Č.J.: MUV/22898/2016

R o z h o d n u t í

úpravu připojení sousední nemovitosti - pozemku p.č. 2553/1 v k.ú. Vysoké Mýto k silnici III. třídy č. 30523 na pozemku p.č. 4915/1 v k.ú. Vysoké Mýto, v ulici Vraclavská ve Vysokém Mýtě, **za následujících podmínek:**

výkres situace se zakresleným rozšířením a rozhledy

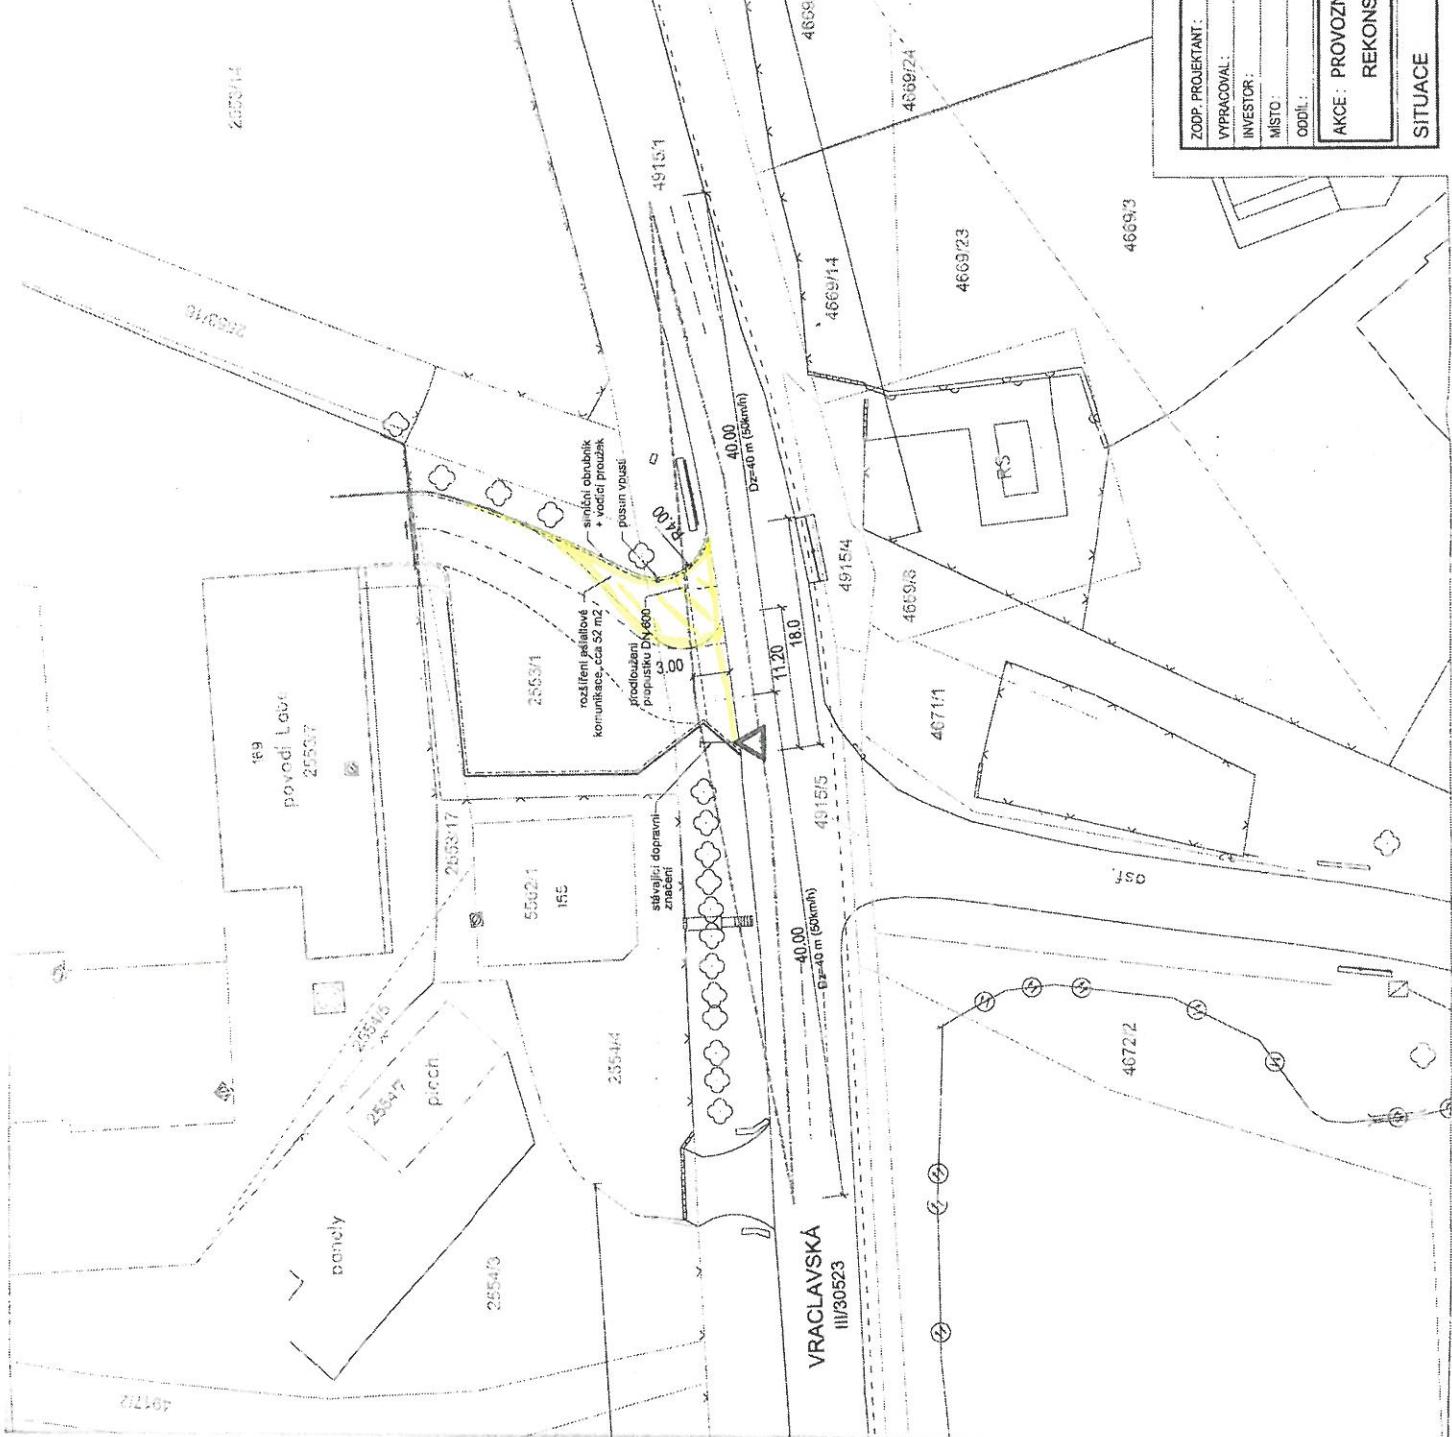
- 1) Úprava připojení výše uvedené sousední nemovitosti k silnici III/30523 bude provedeno rozšířením stávajícího sjezdu k pozemku p.č. 2553/1 v k.ú. Vysoké Mýto, ve směru k ulici Průmyslová, o cca 6,8 m, včetně propustku DN 60 jehož sklon musí být nad 2 %, a to v místě zakresleném ve výkresu situace, který je přílohou tohoto rozhodnutí.
